**Паспорт**  
доступности объекта  
для лиц с ограничениями жизнедеятельности

муниципальное автономное учреждение дополнительного профессионального образования  
«Новосибирский Институт Современного Образования» (МАУ ДПО «НИСО»)

## ПАСПОРТ ДОСТУПНОСТИ объекта социальной инфраструктуры (ОСИ)

**Акт  
обследования объекта**

## 2. ВХОДНАЯ ГРУППА

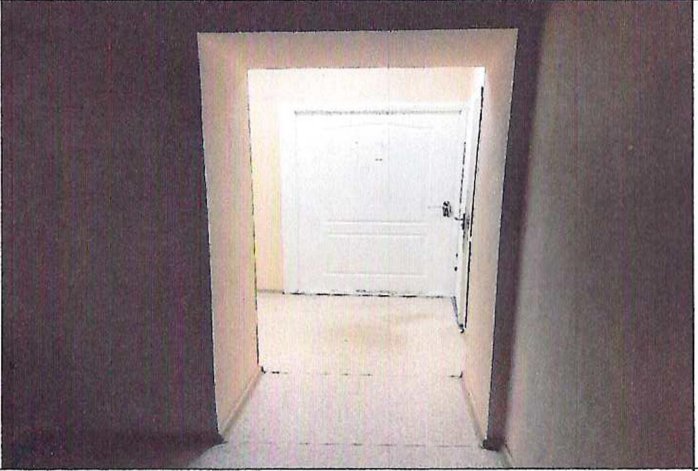
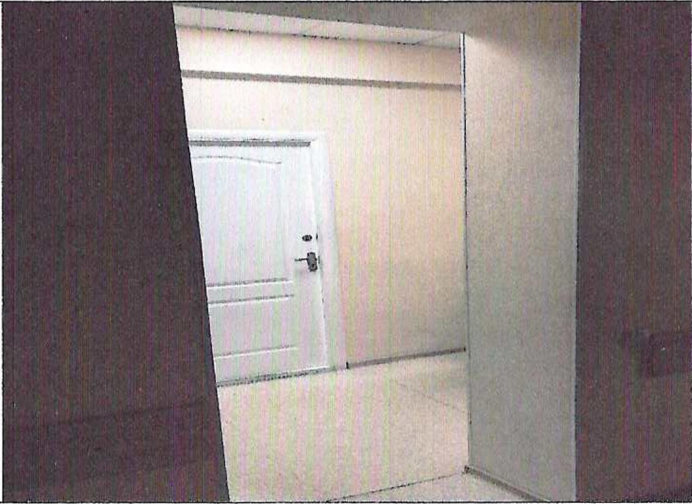
2.1	Лестницы/ступени (наружная)	есть			Соответствует по габаритам. Отсутствует тактильное предупреждающее покрытие в начале и конце лестничного марша, отсутствует контрастная маркировка краевых ступеней лестницы.	О, С	Установить тактильное предупреждающее покрытие в начале и конце лестничного марша, установить контрастную маркировку краевых ступеней лестницы. До проведения работы оказывать помощь со стороны персонала.	Текущий ремонт, организационные мероприятия

2.2	Пандус (наружный)	нет			-	К	Разработать рабочий проект пандуса	Организационные мероприятия
2.3	Входные площадки (перед дверью)	есть			Соответствует по габаритам.	К, О, С	При необходимости оказывать помощь со стороны персонала учреждения.	Текущий ремонт. Организационные мероприятия

Входная группа	ДЧ-И (О,Г,У), ВНД (К,С)			Текущий ремонт, организационные мероприятия: установить тактильное предупреждающее покрытие в начале и конце лестничного марша, установить контрастную маркировку краевых ступеней лестницы; разработать рабочий проект пандуса.; до проведения работ оказывать помощь со стороны персонала.
----------------	-------------------------	--	--	--
